構造計算等の妥当性サンプル調査における主な指摘事例

図1 「保有水平耐力計算結果一覧表」における D_s の算定時の塑性ヒンジの発生状況のイメージ（○：ひび割れ、●：降伏ヒンジ）

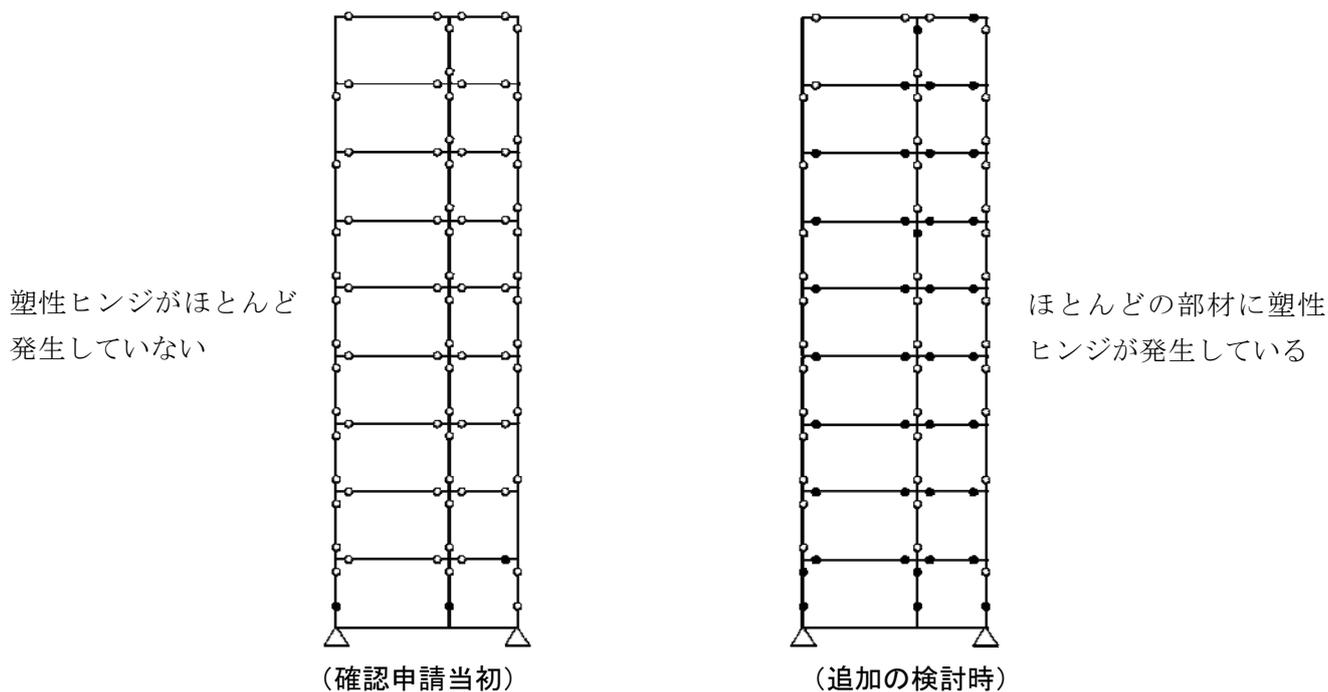
建築基準法施行令第81条第2項第1号イに規定する構造計算（ルート3）により安全性が確かめられたものとして確認申請を行った鉄筋コンクリート造建築物について、崩壊形に達していない場合に同令第82条の3第2号に規定する D_s を算定していた。

具体的には、確認申請当初は塑性ヒンジがほとんど発生していない状態（図1左図）で D_s を算定していたが、崩壊形に達していないと指定確認検査機関が判断したため、設計者が追加の検討を行った。その際、一部の階について D_s の値を変更すべきであったにもかかわらず、 D_s の値を修正していなかった。

各階において、昭和55年建設省告示第1792号第4により、 D_s を算定しようとするその階が崩壊形に達する場合の応力度に応じて部材種別を決定し、その部材種別をもとに D_s を算定する必要がある。（同告示第1ただし書きによる場合を除く。）
